DODATEK č. 2 ke SMLOUVĚ O DÍLO

č. VZ/8/2018

„Rekonstrukce bytového domu Dejvická 184/4“

Příloha č. 1 – Změnové listy č. 1, 2, 4, 5, 7, 9, 12, 13, 22, 23, 25, 34, 35, 36, 37, 40, 41, 42, 44 a 59

Změnový list č.22

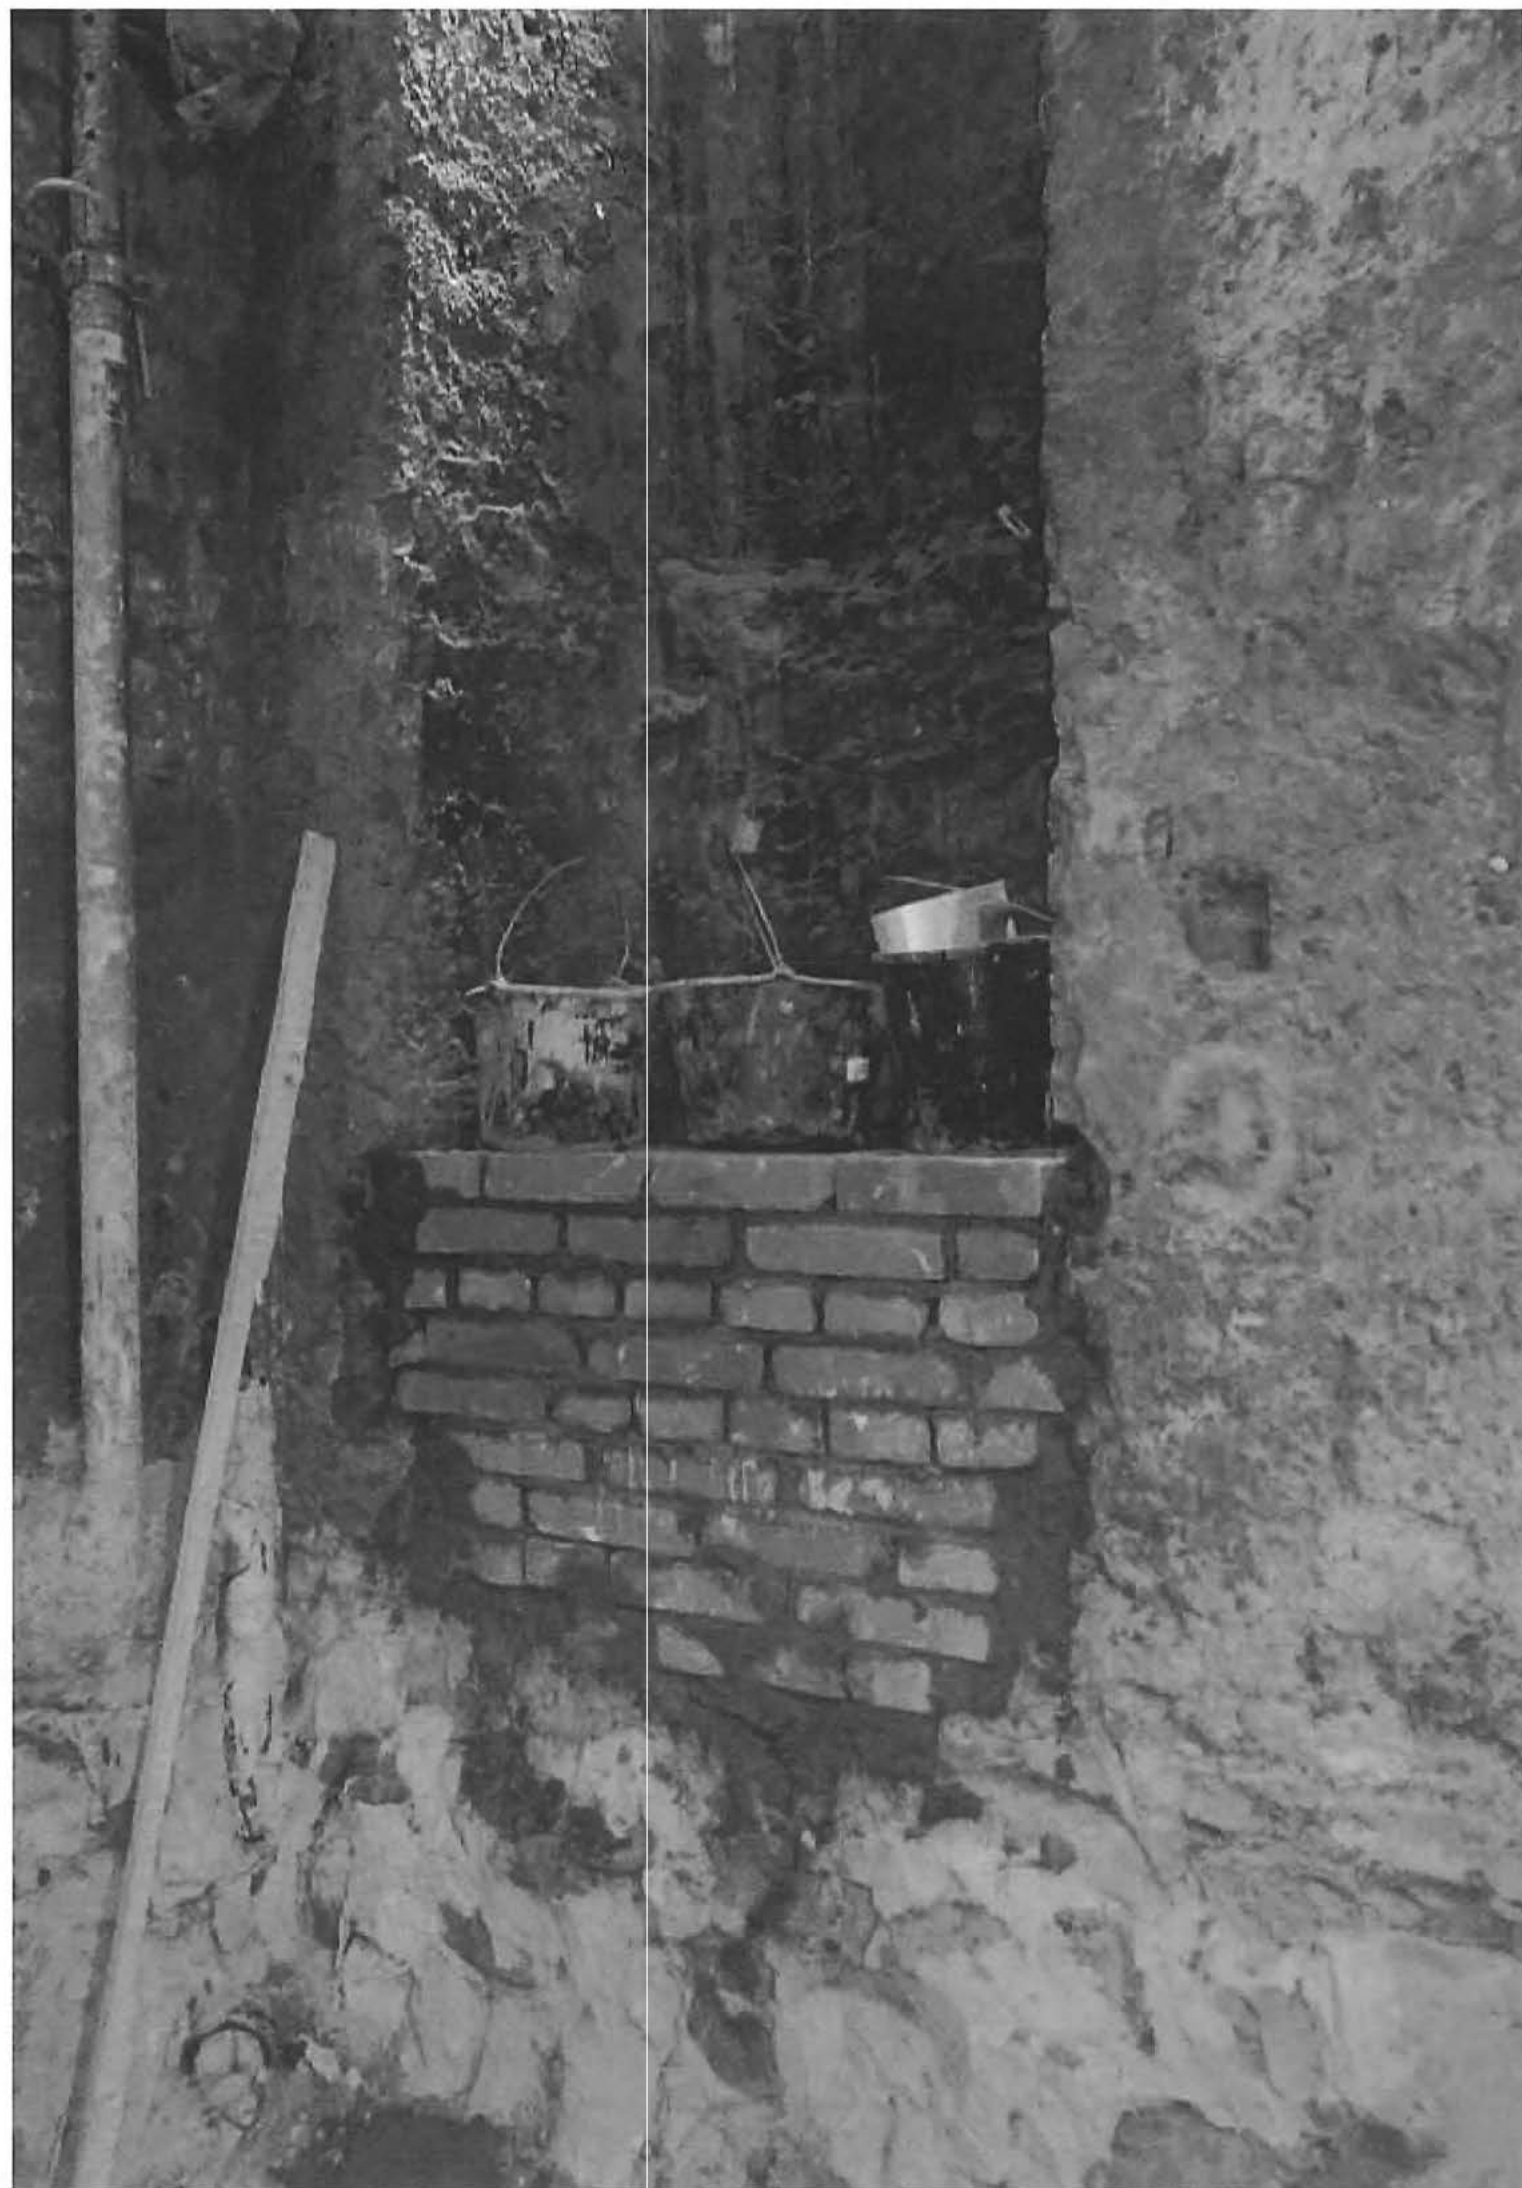
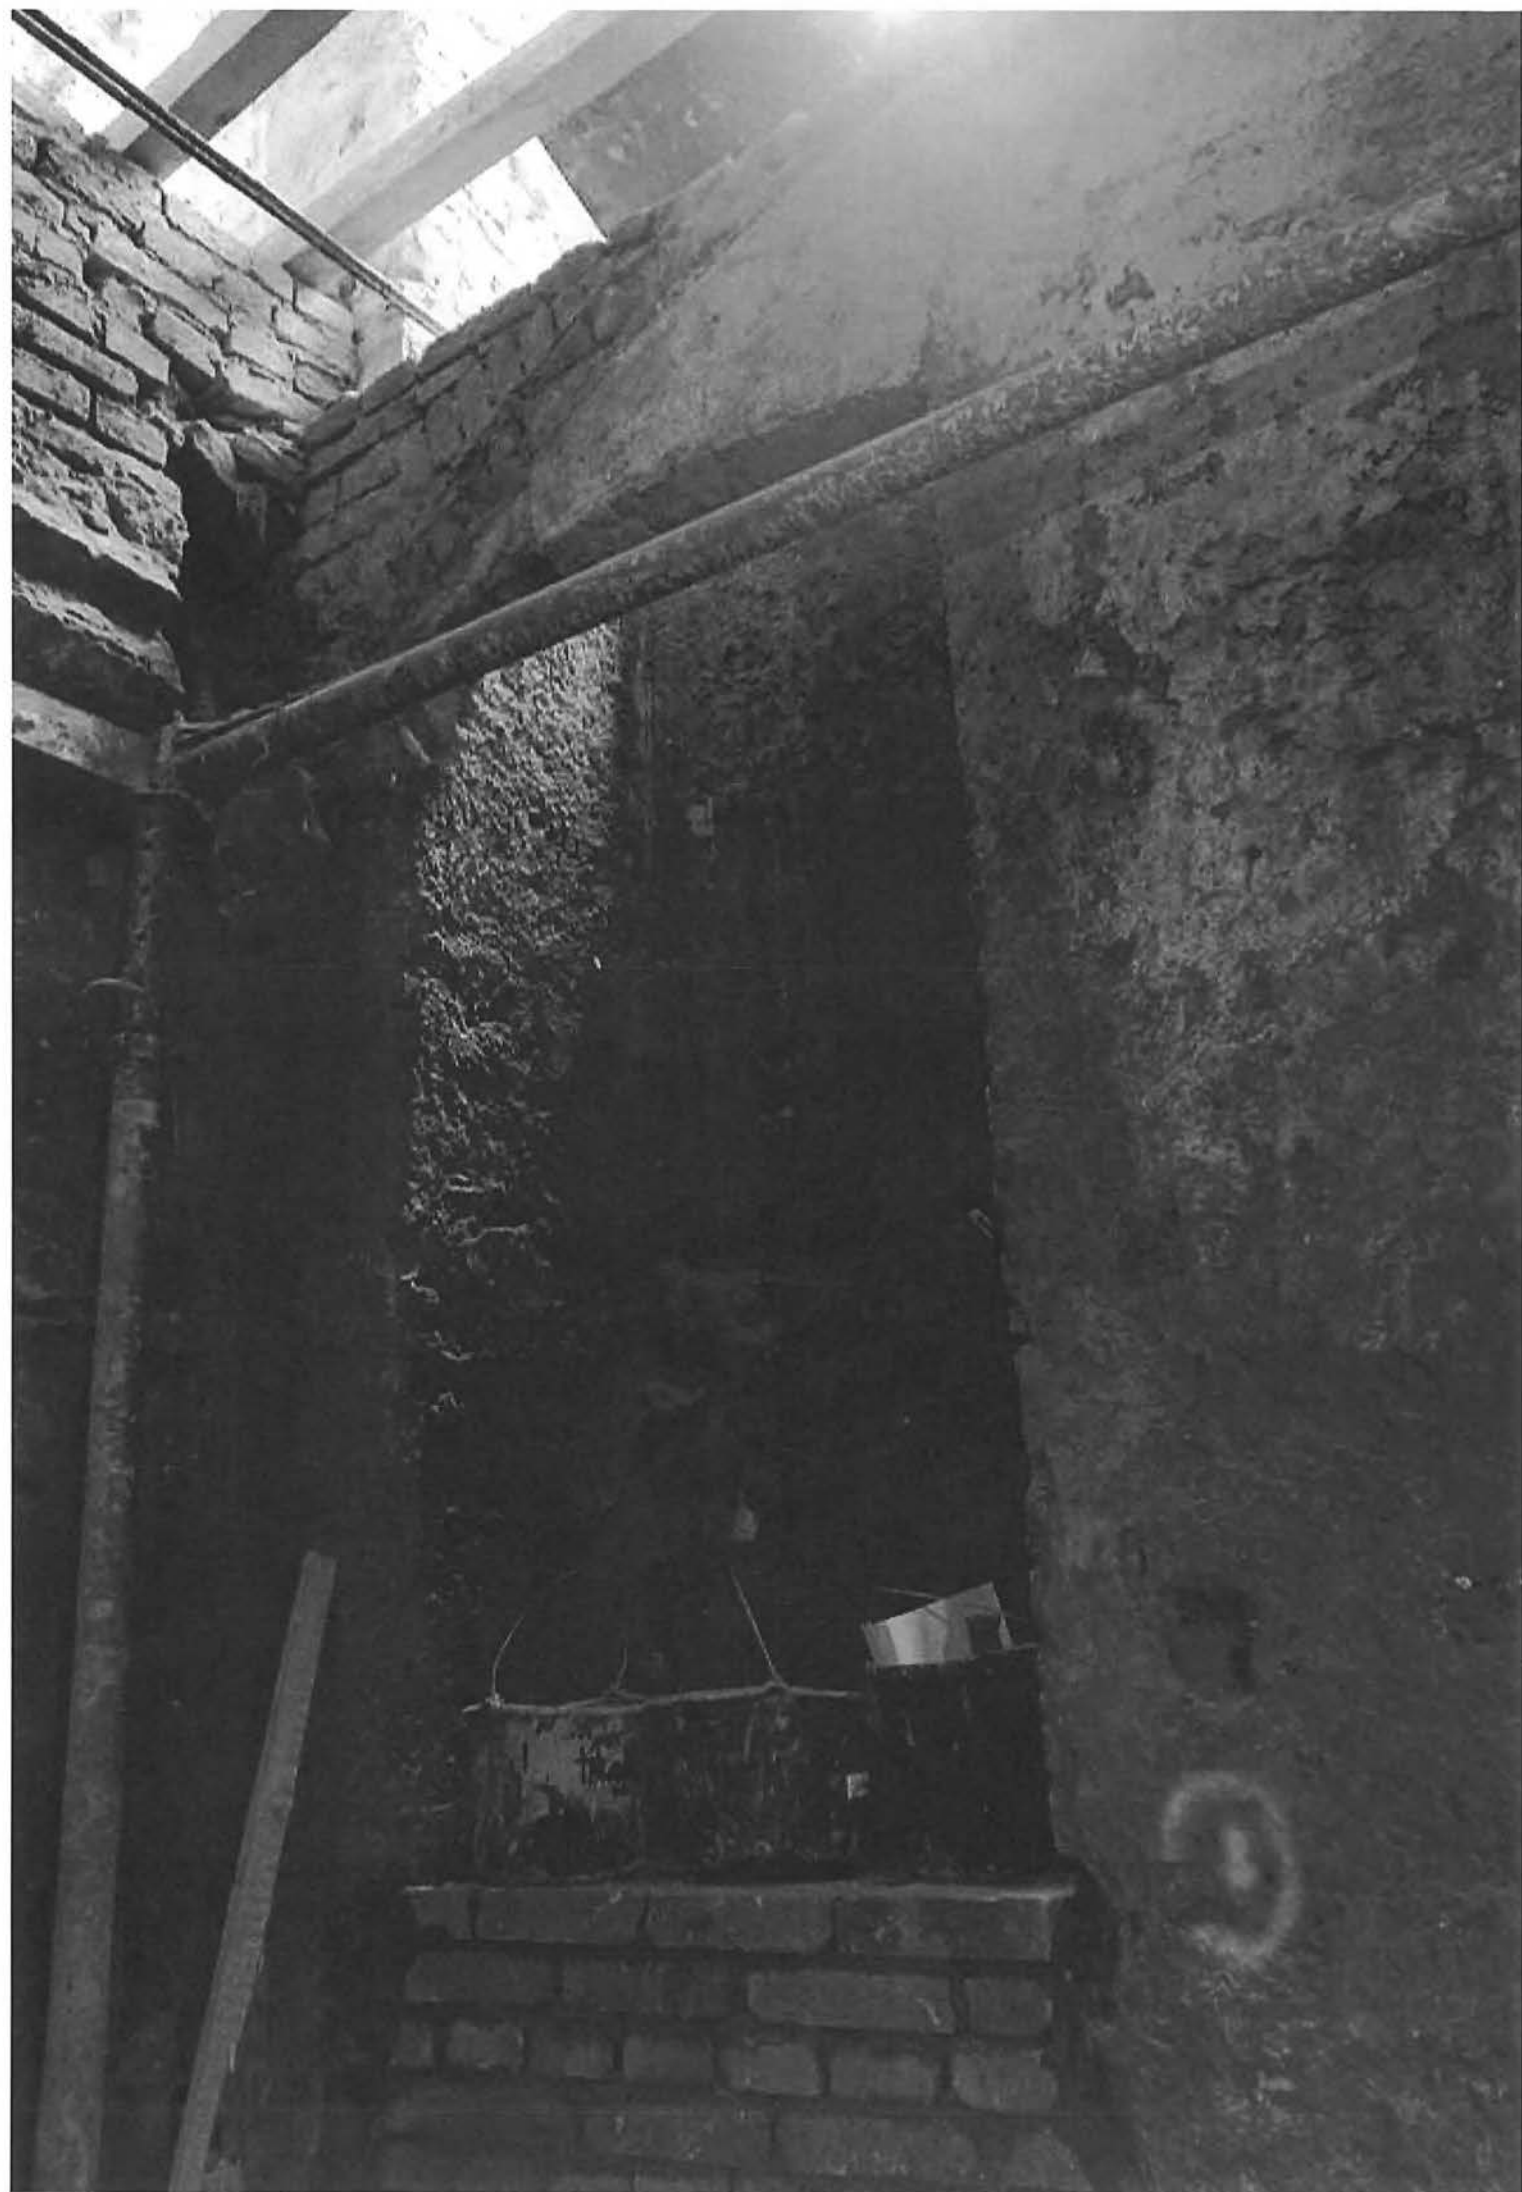
Nika v 1.PP, která není zakreslena v PD, bude zazděna betonovými cihlami.

Vybourání cihelné klenby a zazdívka z betonových cihel vč. kapes.

Generální projektant zakreslí do realizační PD.

1.PP

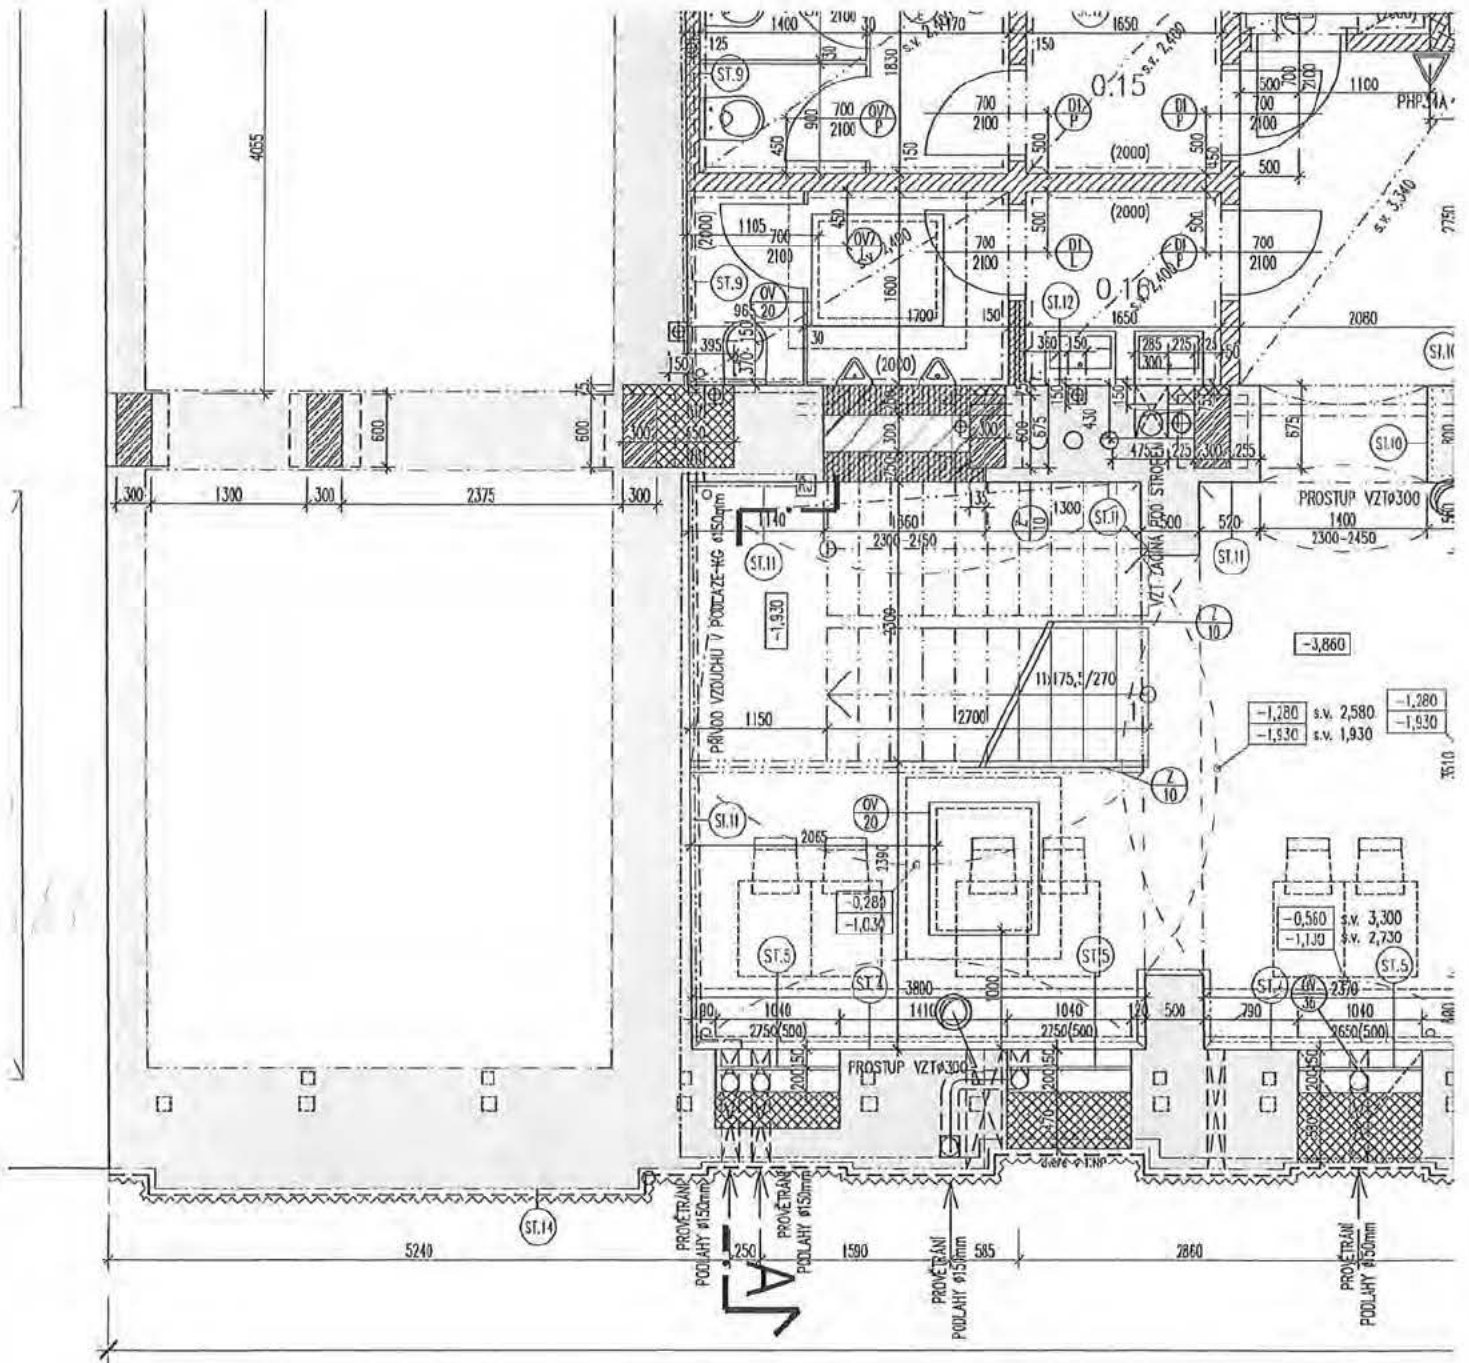
Dle požadavku statika bude původní dvojité zazdění z cihel akustických v 1.PP a 1.NP změněno na celkové plné zazdění bez dutiny, v 1.PP bude spodní část výšky 0,5 m z betonových cihel na podkladním betonu. Zároveň bude odbourána prasklá klenba a dozděna z plných cihel. Také bude nesoudržné zdivo s komínovým průduchem vyspraveno.

Doplnění podkladního betonu pod zdivo a zazdění v 1.PP a 1.NP z plných cihel na plno (bez dutiny), v 1.PP ve spodní části výšky 500 mm z betonových cihel. Odbourání prasklé klenby a přezdění z cihel plných. Vyspravení stávajícího zdiva a zadělání komínového průduchu – vylití betonem.

Generální projektant zakreslí do realizační PD.

PLOTNA 01

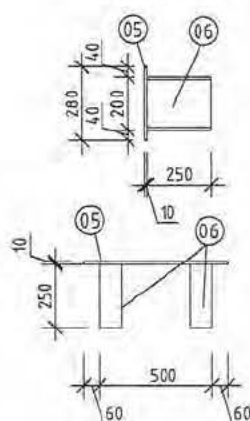
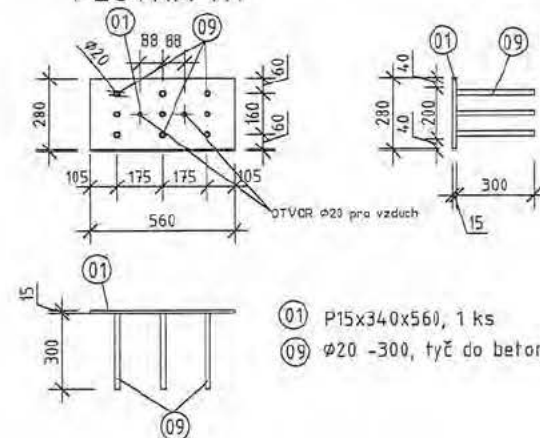
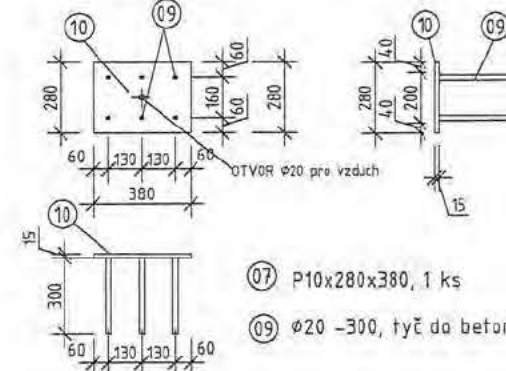
Stavba:	„Rekonstrukce bytového domu Dejvická 184/4“			
Předmět:	„ŽB sloupky a patky 14,17,19,22,24“			
Vydal:	KONSIT a.s.			
Odesláno / předáno – komu				
Odesláno / předáno	poštou	faxem	osobně	Datum:
Přílohy / počet listů	Příloha č.1 – Výkaz položek (2 strany A4) Příloha č.2 – půdorys s označení sloupů, patek (1 strana A4) Příloha č.3 – výkres ploten (1 strana A4) Příloha č.4 – fotodokumentace
